CONCEPTO TÉCNICO DE REVISIÓN DE ESTUDIOS DE RESPUESTA DE AMPLIFICACIÓN LOCAL DE ONDAS SÍSMICAS	Código:	GPR-FT-09
		Versión:	03
		Código Documental:

1.1	CONCEPTO TÉCNICO No. CT:	6142
1.2	SUBDIRECCIÓN:	TÉCNICA Y DE GESTIÓN
1.3	COORDINACIÓN:	INVESTIGACIÓN Y DESARROLLO
1.4	REFERENCIA CRUZADA RADICADO FOPAE:	2011ER454, 2011ER2540, 2011ER4443
1.5	RESPUESTA OFICIAL No. RO:	47068

2.1	SOLICITANTE:	ARQ. ADRIANA LOPEZ MONCAYO CURADURÍA URBANA No.3
2.2	PROYECTO:	ZEN DAI
2.3	LOCALIDAD:	11 SUBA
2.4	UPZ:	18 BRITALIA
2.5	BARRIO O SECTOR CATASTRAL:	SAN CIPRIANO
2.6	DIRECCIÓN:	CALLE 167 No. 51A - 75
2.7	CHIP:	AAA01117YANX
2.8	AREA APROX. DEL LOTE	8940 m ²
2.9	FECHA DE EMISIÓN:	20 DE ABRIL DE 2011
2.10	EJECUTOR DEL ESTUDIO:	ESPINOSA Y RESTREPO S.A.

El presente concepto técnico corresponde a la **tercera revisión** realizada por el Fondo de Prevención y Atención de Emergencias, del informe "ZEN DAI a construirse en la Calle 167 No. 51A – 75 en la ciudad de Bogotá" elaborado por el Ing. Carlos Restrepo. Este estudio fue radicado el 17 de Enero de 2010 mediante oficio 2011ER454, por la Arq. Adriana López de la Curaduría Urbana No. 3 en cumplimiento a lo estipulado en el Decreto 193 de 2006. Posterior

Figura 1. Localización del Proyecto "ZEN DAI"

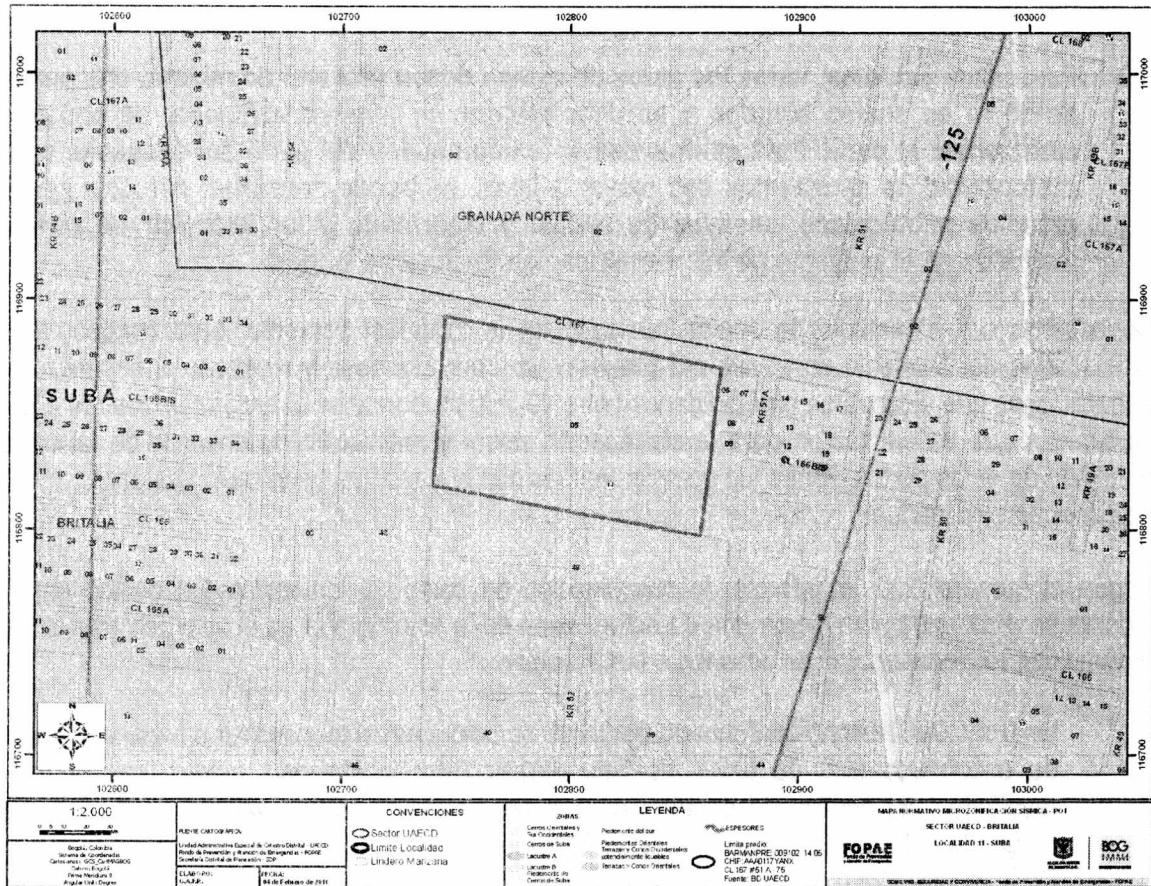
proyecto, por lo tanto el perfil geotécnico se complementó para profundidades entre los 50 m hasta los 75 m teniendo en cuenta la información obtenida en la perforación profunda (130 m de profundidad) realizada en la Calle 170 con Autopista Norte ejecutado en el marco del estudio de microzonificación sísmica de Bogotá; sin embargo, según se observa en la Figura 1 del presente concepto que el espesor de los depósitos de suelo se encuentran entre los 100 a 125 m.

- ✓ Complementar el perfil geotécnico de acuerdo al espesor del depósito de suelos indicado en la Figura 1. que se encuentra entre 100 a 125 m.

De acuerdo con el oficio aclaratorio 2011ER2540 el consultor responde la observación complementando el perfil geotécnico para profundidades entre los 50 m hasta los 125 m teniendo en cuenta la información obtenida en la perforación profunda (130 m de profundidad) realizada en la Calle 170 con Autopista Norte ejecutado en el marco del estudio de microzonificación sísmica de Bogotá.
